(仮称) 堺市美原区黒山東計画に係る配慮計画書  
についての検討結果

堺市環境影響評価審査会

(仮称) 堺市美原区黒山東計画

図 II-3-6 眺望調査地点 (配慮計画書から引用)

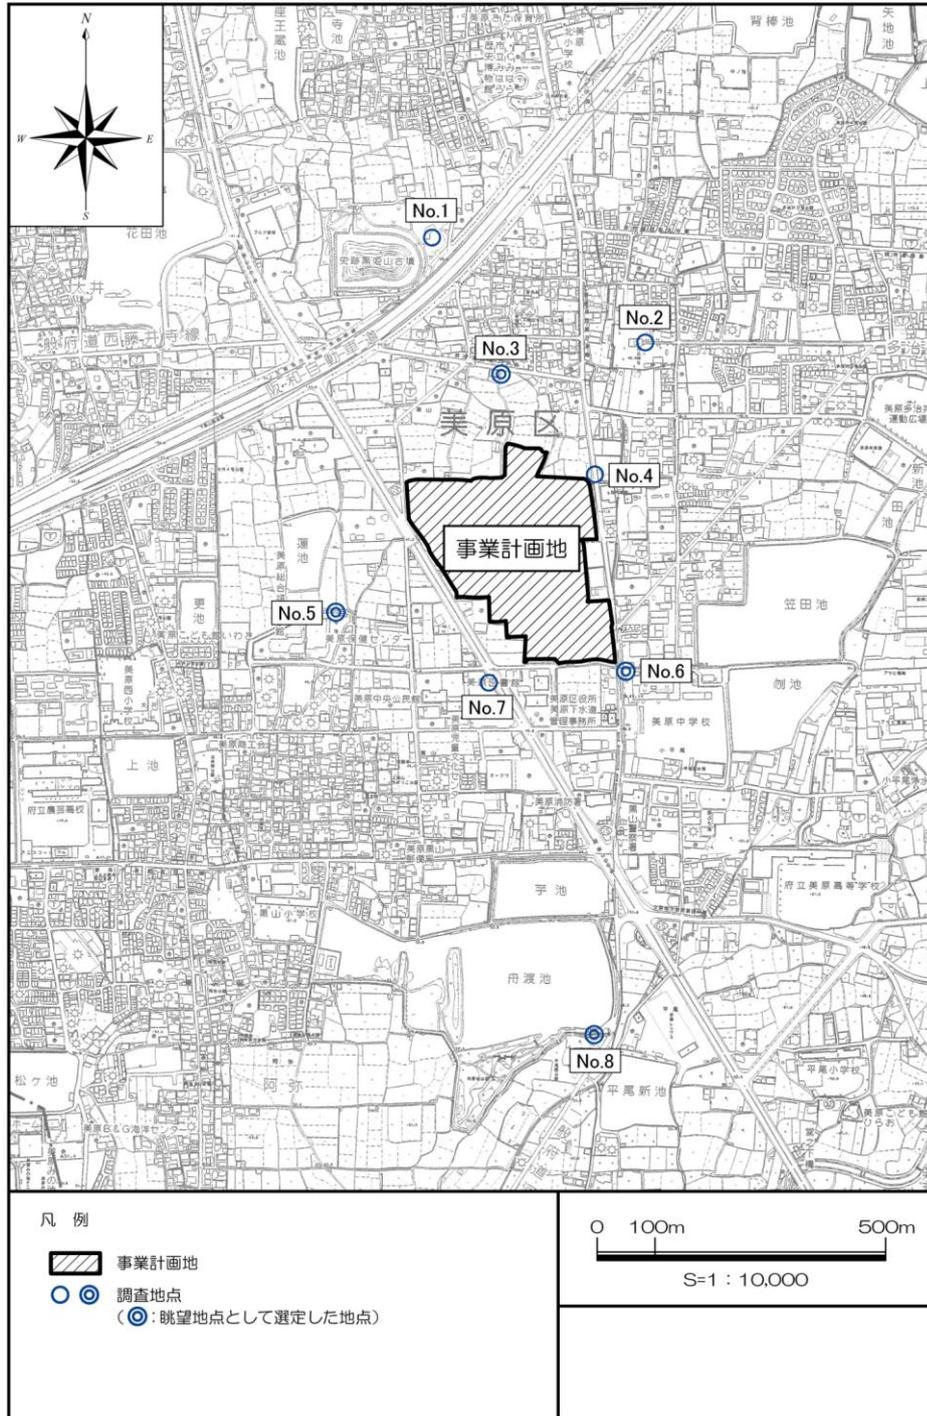
- 眺望地点において、北西角付近に 1 点及び東からの遠景を望む 1 点を追加選定する必要はないか、事業者の見解を求めたところ、回答は次のとおりであった。
